INFORME DE VISITA DE CONTROL
N° 23467-2023-CG/GRLIB-SVC

**“LIQUIDACIÓN Y OPERATIVIDAD DE LA OBRA:
“CREACIÓN DEL PASEO RECREATIVO DE LA AVENIDA
LARCO ENTRE AVENIDA COLON Y AVENIDA 02 DE MAYO,
DISTRITO DE VÍCTOR LARCO HERRERA – PROVINCIA DE
TRUJILLO – DEPARTAMENTO LA LIBERTAD”**

**PERÍODO DE EVALUACIÓN:
DEL 17 AL 23 DE OCTUBRE DE 2023**

Panel fotográfico n.º 1

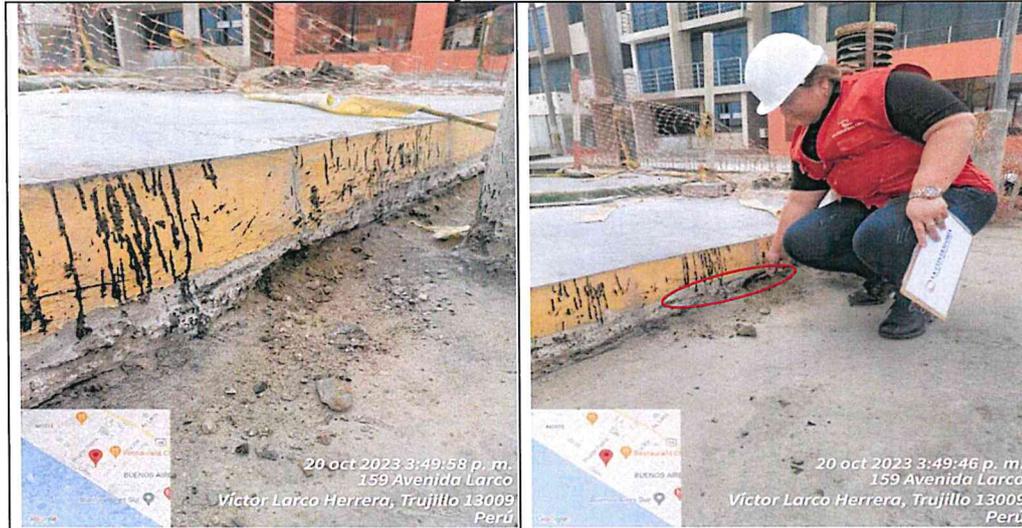
Sin embargo, de la verificación a la obra, se observó que las juntas de dilatación se encontraban rellenas solo con la mezcla de arena y asfalto, las mismas que mostraban una compactación deficiente ya que en algunos casos presentaban, vacíos a lo largo de la referida junta de dilatación y otros faltan completar el llenado hasta la altura del sardinel correspondiente, lo que muestra que el sellado no fue correctamente compactado y que no se

utilizaron todos los materiales con las que fue presupuestado dicha partida, como se muestra a continuación:

(...) será sellado con mezcla asfáltica, para lo cual se debe limpiar esta zona para sellar con una mezcla de arena gruesa y asfalto líquido MC-30 en toda su longitud para rellenar el volumen generado y haciendo impermeable, la mezcla se compactará en la junta de dilatación, debiendo ocupar toda su sección, y quedar a ras del nivel del sardinel, no permitiéndose quedar suelta.

Imágenes n.ºs. 1, 2 y 3

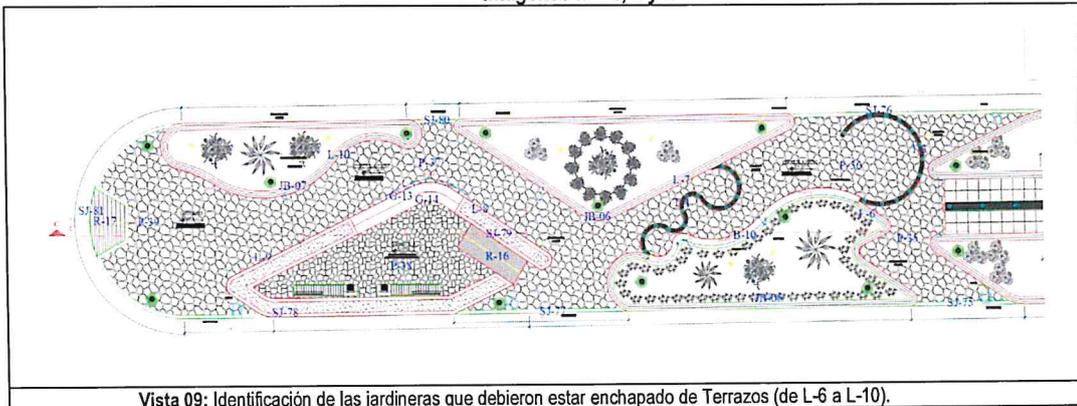
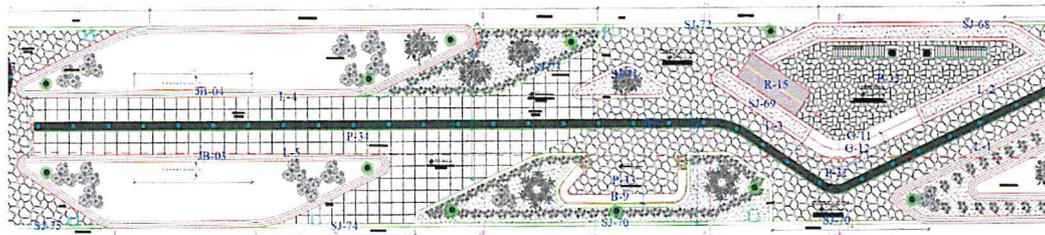
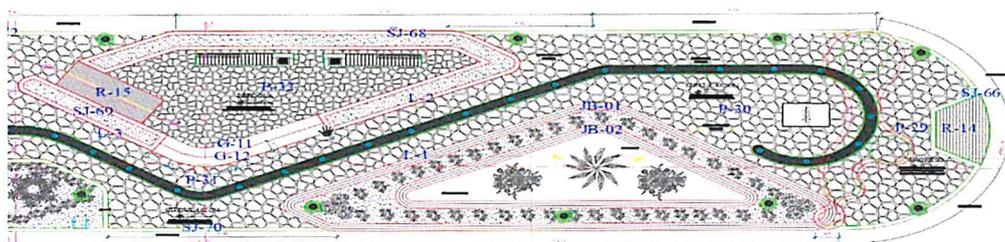
De la revisión al plano "M-01 denominado Plano de metrados" y, a la planilla de metrados del expediente técnico, se aprecia que las jardineras identificadas con las nomenclaturas L1, L2, L3, L4, L5, L6, L7, L8, L9 y L10, debieron estar enchapado de terrazo; como se muestra a continuación:

Vista 09: Identificación de las jardineras que debieron estar enchapado de Terrazos (de L-6 a L-10).

Vista 10: Identificación de las jardineras que debieron estar enchapado de Terrazos (L-2, L-4 y L-5).

Vista 11: Identificación de las jardineras que debieron estar enchapado de Terrazos (L-1, y L-3).

Sin embargo, del recorrido efectuado a la Obra, se observó, que las jardineras L-2, L-3, L-8 y L-9, no se encuentran enchapadas de terrazo, sino que solo están revestidas de mortero (arena y cemento), por lo que, dichos trabajos se encuentran inconclusos, incumpliendo con ello las obligaciones contractuales correspondientes, conforme las imágenes siguientes:

Imagen n.º 4
Plano de Replanteo

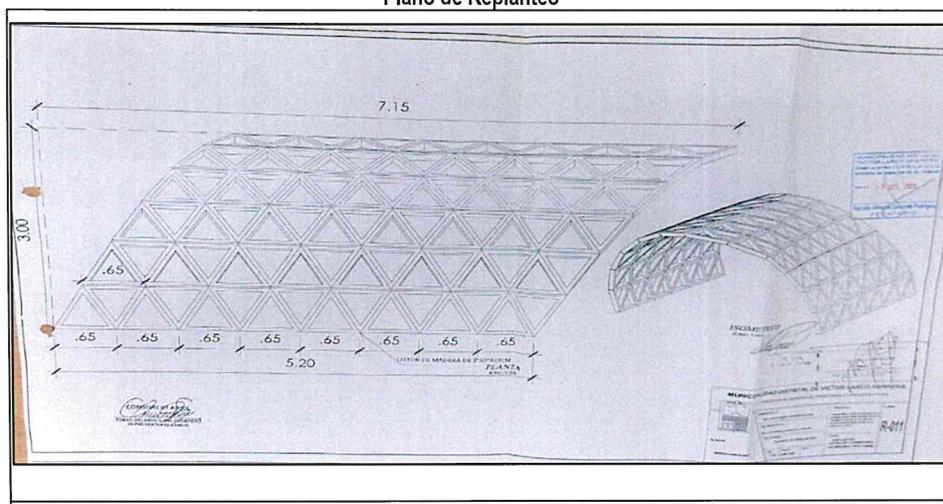
El expediente técnico de la obra contemplaba entre otros, la ejecución de las partidas 10.01 SUM. E INST. DE PERGOLA CENTRAL SEGÚN DISEÑO (1 unidad); 10.02 SUM. E INST. DE PERGOLA TIPICA SEGÚN DISEÑO (3 unidades); 10.04 SUM. E INST. DE MACETERO TIPO 1 (9 unidades); 10.05 SUM. E INST. DE MACETERO TIPO 2 (2 unidades); 10.06 SUM. E INST. DE COBERTURA DE MADERA TIPO TUNEL (1 unidad); 10.07 SUM. E INST. DE PORTICO DE INGRESO (1 unidad); 10.08 SUM. E INST. DE PERGOLA TIPO 1 (1 unidad), cuyas especificaciones técnicas establecen que dichos trabajos comprenden el suministro y colocación de acuerdo a los detalles de los planos; cabe precisar que de la revisión a los planos del expediente técnico, no se evidencio el plano correspondiente al detalle de la cobertura de madera tipo túnel; empero, en la liquidación el contratista alcanzo el plano "R-011 denominado Replanteo Detalles cobertura de Madera tipo Tunel", el cual indica que la citada cobertura debería tener el siguiente dimensionamiento; ancho de 5,20 metros, alto de 3 metros y que cada triangulo del diseño debería tener una base de 0,65 cm como se muestra en la imagen siguiente:

Vista 22: Vista de los detalles del plano de replanteo.

Sin embargo, en la inspección física de la obra se observa que dicha estructura fue construida con dimensiones diferentes a los señalados en el plano de la liquidación, las mismas que corresponden a un largo de cobertura de 4,28 metros, alto 2,29 y ancho de 3,20 metros; asimismo, las estructuras triangulares que forman el diseño de dicha cobertura contemplan una base de 0,60 metros, además, las terminaciones de los bordes no corresponden a los señalado en el plano antes mencionado, significando con ello, que los planos expuestos en la liquidación no corresponden a lo realmente ejecutado en obra, conforme a las imágenes siguientes:

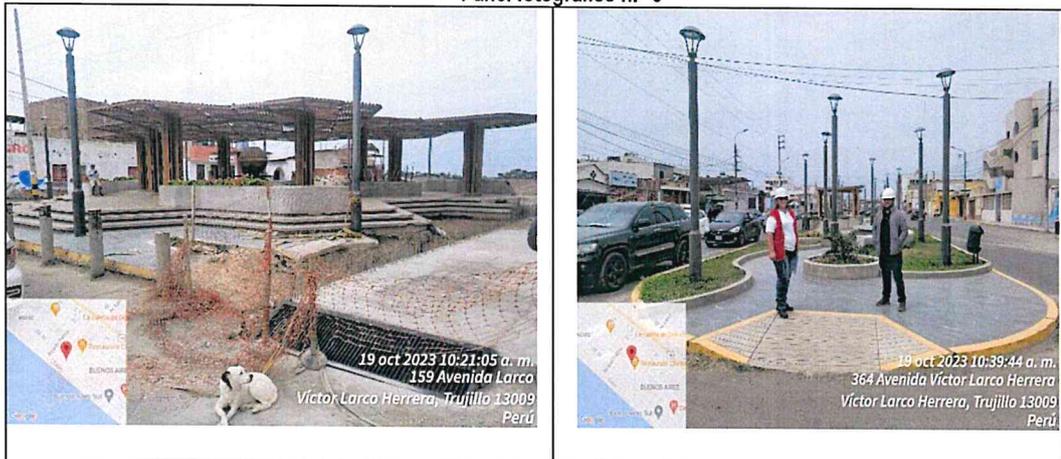
El expediente técnico de la obra contemplaba la ejecución de los trabajos de instalaciones eléctricas, entre las cuales se encuentran las partidas 11.03.01 POSTE CAC ORNAMENTAL 5.0 M, LUMINARIA LED BLANCA -IP 65 DE 150W (61 unidades); 11.05.01 ARTEFACTO EMPOTRADO EN PISO, TIPO TERRA MAXI DE 50W Y FACTOR IP65 (14 unidades); 11.05.02 LUMINARIA DICROICAS (173 unidades); 11.05.03 TIRAS LED

(474.35 unidades¹); 11.05.04 BOLARDO CON LUMINARIA LED 150W INC. COLOCACIÓN Y ACABADO (31 unidades); 11.05.05 MURETE PARA CONTROL DE INSTALACIONES ELÉCTRICAS M-01 (1 glb) Y 11.07 CONEXIÓN A LA RED PÚBLICA (1 glb).

De la verificación a la obra, se evidencio la colocación de 60 postes ornamentales de alumbrado eléctrico, siendo de precisar que, según lo manifestado por el representante de la municipalidad el poste faltante fue eliminado a consecuencia de la rotura de las veredas del paseo recreativo, como consecuencia de la acumulación de aguas producto de fenómeno climatológico denominado "Ciclón Yaku"; siendo de precisar que, en las citadas fechas aún la obra no se encontraba recepcionada por parte de la entidad; como se muestra a continuación:

Panel fotográfico n.º 9

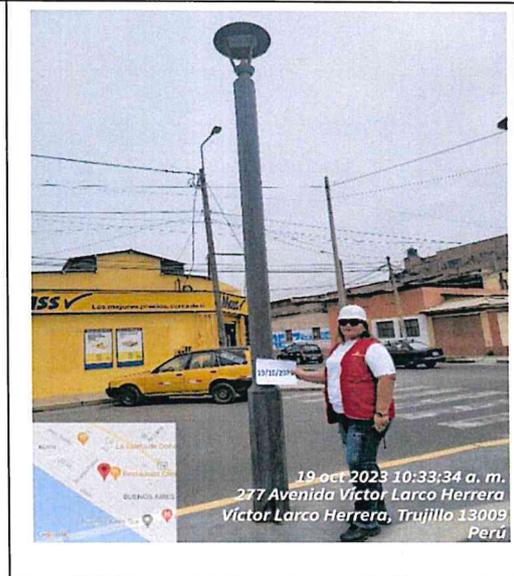
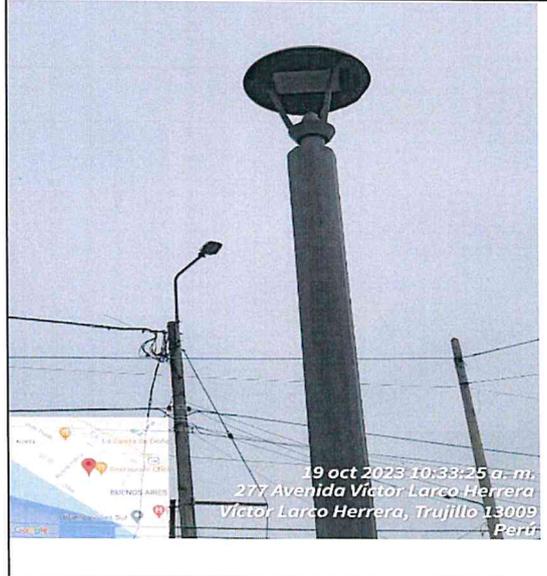
Vista 39: Vista de los postes ornamentales de alumbrado eléctrico y vista de la rotura de veredas.

Vista 40: Vista de los postes ornamentales de alumbrado eléctrico.

Vista 41: Vista de los postes ornamentales de alumbrado eléctrico con presencia de corrosión.

Vista 42: Vista de los postes ornamentales de alumbrado eléctrico con presencia de corrosión.

Panel fotográfico n.º 10

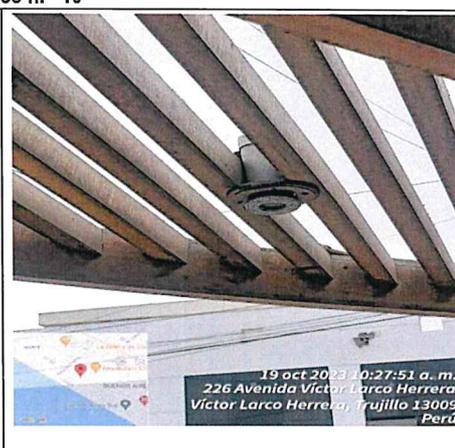
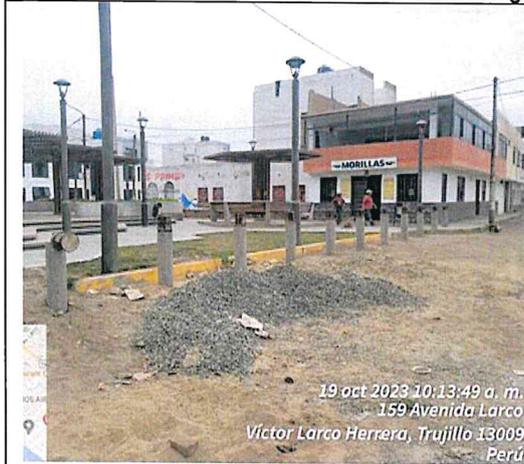
Además, durante el recorrido de la obra se aprecia la existencia de luminarias dicroicas colocadas en los pisos con revestimiento de terrazo y en las pérgolas; sin embargo, algunas presentan deterioros por desprendimiento y oxidación, pese a que en las especificaciones técnicas de dicha partida se señalaba que la estructura será de cuerpo de aluminio fundido con aleación refrigerante con pintura de alta resistencia a los agentes atmosféricos y a la corrosión; como se muestra a continuación:

Vista 45: Vista de las luminarias dicroicas empotradas en las pérgolas con presencia de oxido.

Vista 46: Vista de las luminarias dicroicas empotradas en las pérgolas con presencia de oxido.

Estructura: Cuerpo de aluminio fundido con aleación refrigerante con pintura de alta resistencia a los agentes atmosféricos y a la corrosión.

Panel fotográfico n.º 11

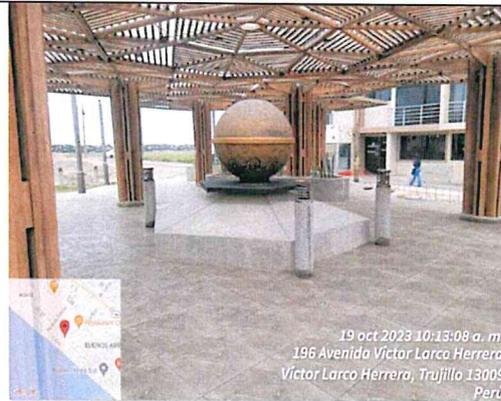
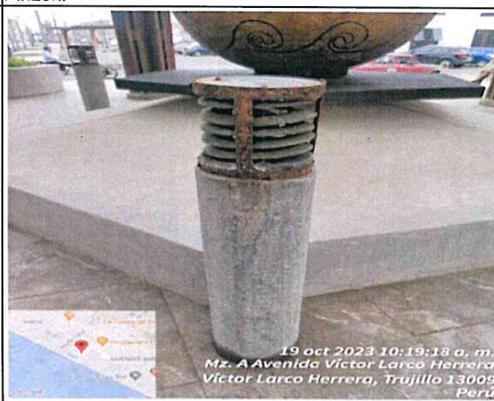
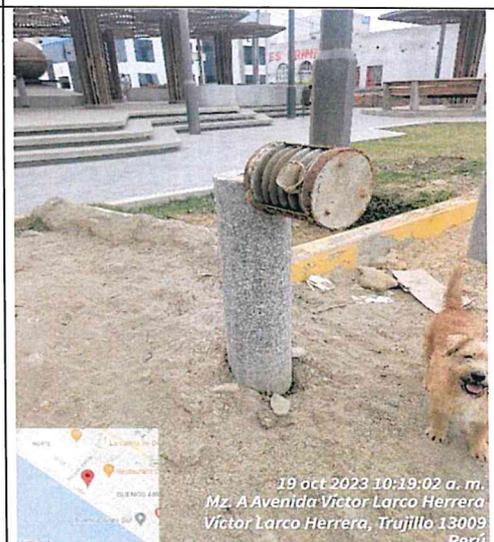
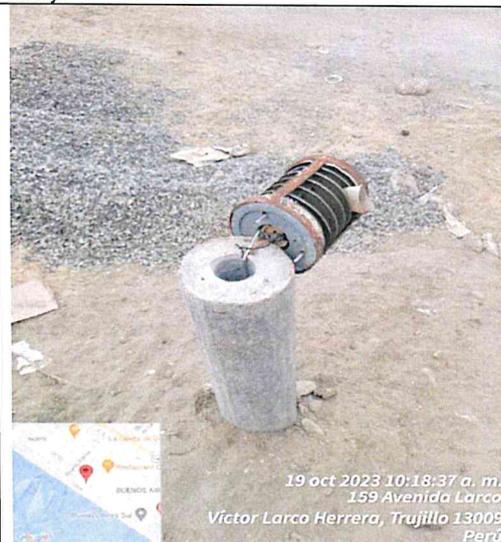
Del mismo modo, se verificó la existencia de 26 bolardos con luminarias led, de los 31 bolardos considerados en el expediente técnico, ubicados en las intersecciones de la av. Larco con Calle Hermanos Pinzón y calle Mathey (22 unidades) y en la parte Central de la Pérgola (4 unidades), los mismos que se encuentran deteriorados debido a la presencia de corrosión y algunos desmontajes de sus luminarias.

Vista 47: Vista de los bolardos con luminarias led ubicados en la av. Larco con la Calle Mathey.

Vista 48: Vista de los bolardos con luminarias led ubicados en la intersección de la av. Larco con la calle Hermanos Pinzón.

Vista 49: Vista de los bolardos con luminarias led ubicados en la Pergola central ubicada entre las calles hermanos Pinzón y Mathey.

Vista 50: Vista de los bolardos con luminarias led deteriorado por la presencia de corrosión.

Vista 51: Vista de los bolardos con luminarias led deteriorados y desmontados las luminarias. **Vista 22:** Vista de los bolardos con luminarias led deteriorados y desmontados las luminarias.
Fuente: Acta de inspección de obra n.° 001-2023-CG/GRLIB-VC de 20 de octubre de 2023.

Panel fotográfico n.° 12

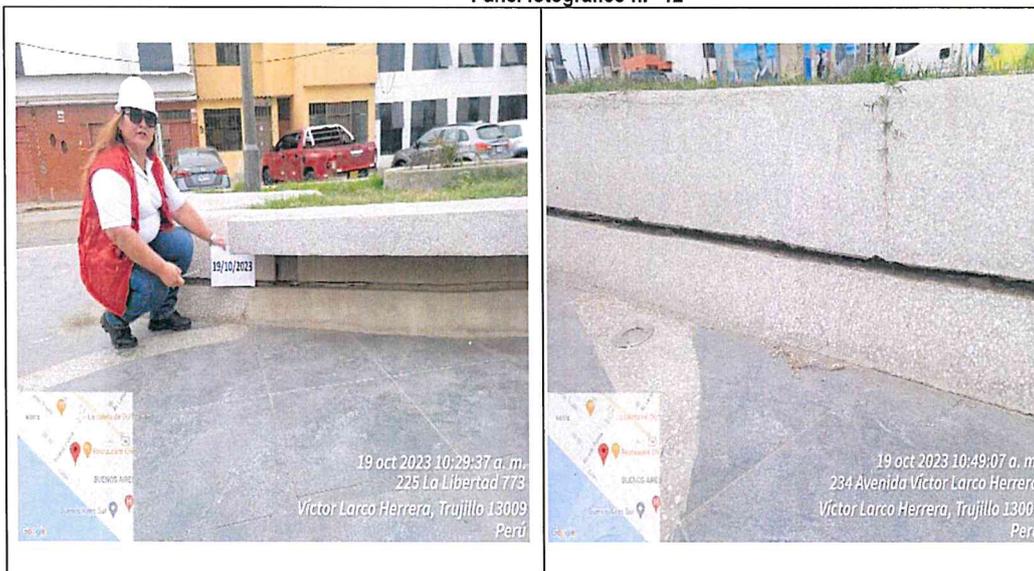
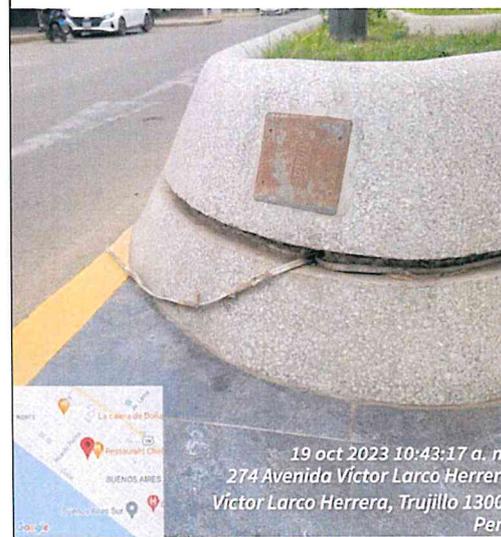
También, se aprecia la colocación de las tiras led, sin embargo, en algunos casos se observa desprendimientos y cortes de los mismos; así también, las cajas de paso, no cuentan con tapas y algunas se encuentran con presencia de oxido, encontrándose inutilizable, conforme se muestra a continuación:

Vista 53: Vista de la falta de caja de paso.

Vista 54: Vista de la falta de las tiras led y desprendimiento del enchapado de terrazo.

Vista 55: Vista de la falta de las tiras led y desprendimiento del enchapado de terrazo.

Vista 56: Vista de la falta de las tiras led y desprendimiento del enchapado de terrazo.

Vista 57: Vista de la falta de las tiras led y desprendimiento del enchapado de terrazo.

Vista 58: Vista de la falta de las tapas de caja de paso.

Vista 59: Vista del desprendimiento de las tiras led.

Vista 60: Vista de la oxidación de las tapas de caja de paso.

Vista 61: Vista del desprendimiento de las tiras led.

Vista 62: Vista de la falta de las tapas de caja de paso.

Imagen n.º 8
Área donde se ejecuta IOARR

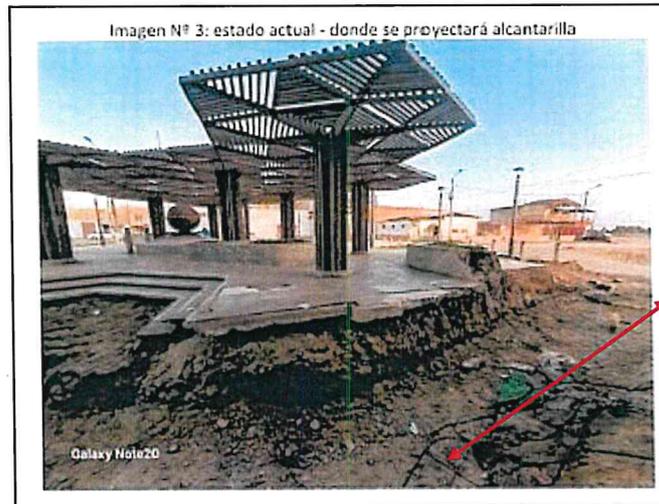
Sin embargo, de la revisión al expediente técnico de la citada IOAR, se aprecia que este contempla entre otros la construcción de una alcantarilla de sección rectangular de un ancho de 2.30 m; empero, dicha alcantarilla no cuenta con un diseño hidráulico que garantice la evacuación del caudal producto del desborde de la quebrada San Idelfonso hacia el mar; de acuerdo a los antecedentes suscitados en los años 2017 y 2023 pese a ello, la Municipalidad dio inicio a la ejecución³ del citado IOAR el 22 de setiembre de 2023, suspendiéndose su ejecución el 14 de octubre de 2023, hasta la emisión de un informe técnico por parte de la Entidad relacionado con la ejecución de una nueva alcantarilla continua ante un mayor caudal de agua pluvial a evacuar, lo que guarda relación, con lo señalado mediante asiento n.º 33⁴, del Residente, de 13 de octubre de 2023, se señaló: "(...) El día de hoy se tuvo reunión con el supervisor y el gerente de desarrollo territorial e infraestructura de la municipalidad **sobre una nueva alcantarilla continua, ante un mayor caudal de agua pluvial a evacuar, que sera sustentada con un informe tecnico de la entidad. (...)**" (Sic) (Énfasis agregado)

Imagen n.º 9
Plano de ubicación del Área de Intervención

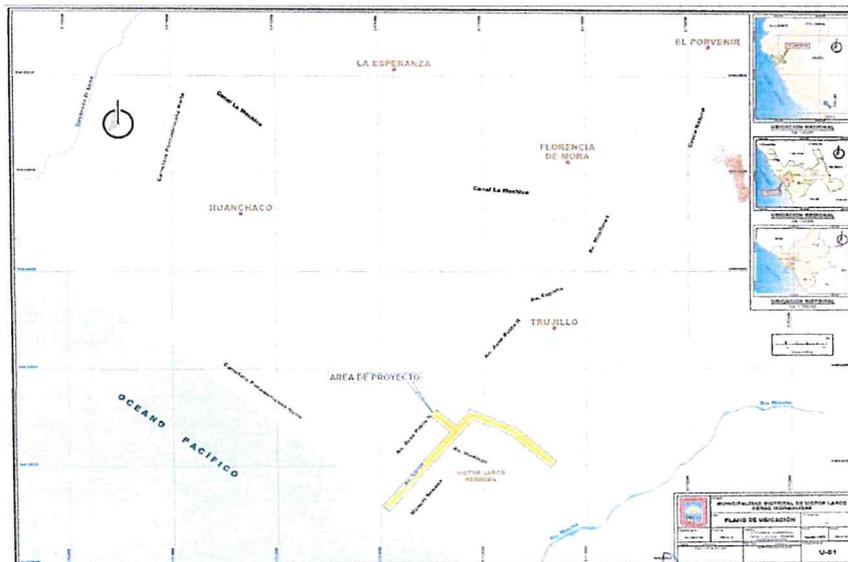
En ese sentido, el citado plan de preparación ha determinado que el área de influencia de la Vía del Agua culmina con la salida al mar a través de la avenida Víctor Larco Herrera, es decir a través de la Obra:, en la cual se viene implementando el IOARR en mención, que tiene como uno de sus objetivos la ejecución de un canal de drenaje de aguas pluviales; asimismo, considerando el caudal de 50 m3/seg que circularían por la avenida Víctor Larco Herrera, señalado en la sección del cálculo Hidráulico del citado Plan, se tiene que el ancho de vía de agua oscila entre los 14 a 30 metros con un tirante de agua de 0.5 a 2.2 metros, diseño que
